REGIONE EMILIA-ROMAGNA
Atti amministrativi
GIUNTA REGIONALE

Delibera Num. 682 del 04/05/2023

Oggetto: ART. 20, L.R. 4/2018: PROVVEDIMENTO AUTORIZZATORIO UNICO
COMPRESIVO DEL PROVVEDIMENTO DI VIA RELATIVO AL "PROGETTO
PER LA RISTRUTTURAZIONE CON RIPRISTINO DELLA POTENZIALITÀ DI
ALLEVAMENTO E CONTESTUALE VARIANTE AL PDC N. 20-010 DEL
15/02/2021 DEL CENTRO ZOOTECNICO UBICATO IN COMUNE DI
CADELBOSCO DI SOPRA (RE)" PROPOSTO DALLA SOCIETÀ AGRICOLA
BIOPIG ITALIA DI CASCONO LUIGI & C. S.S.

**Stato AUTORIZZATO
Ammoniaca (NH3)
Concentrazione media annua
(mg/m3)**

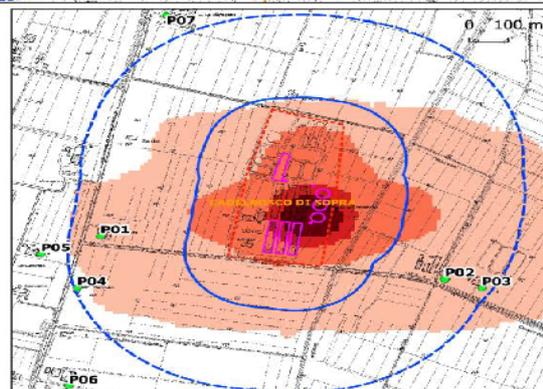
A tal proposito ci si pone la domanda non solo quali **dispositivi siano stati utilizzati per le rilevazioni** ma anche su **chi abbia certificato tali dati** inoltre si hanno forti dubbi sulla stessa veridicità di tale studio dal momento che la collocazione di alcuni ricettori (P01, P03 e P04) in prossimità di abitazioni a detta dei residenti non è mai avvenuta, sarebbe il caso di fare un'approfondita indagine conoscitiva anche sugli altri punti ricettori.

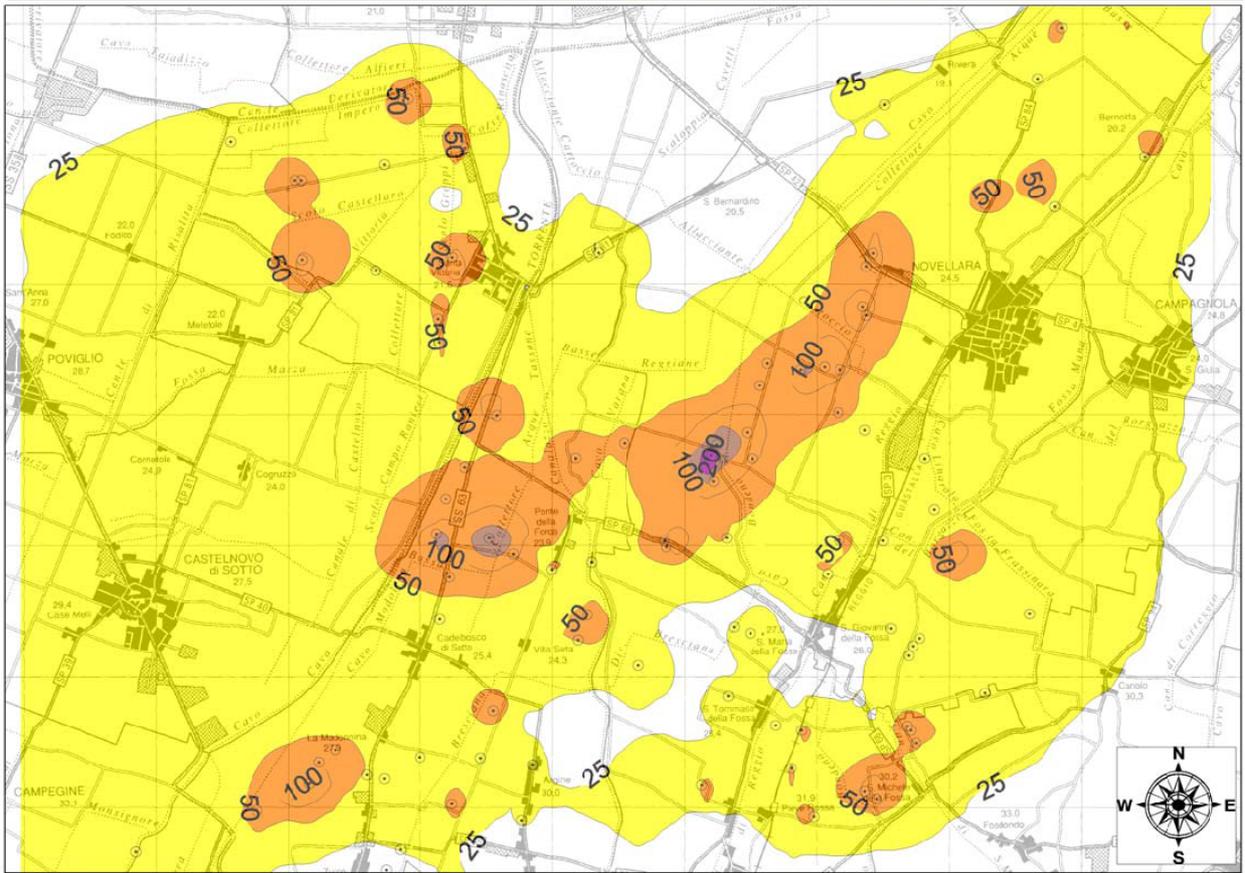
Come mai il ricettore P02 posto nel sito di produzione con una stalla di bovini con circa 250 capi non ha rilevato alcuna fonte d'inquinamento?

Come mai il ricettore P05 posto in prossimità dell'allevamento Tenuta Agricola Tenuta Vincenzo con all'interno oltre 3500 capi suini non ha rilevato alcuna fonte d'inquinamento?
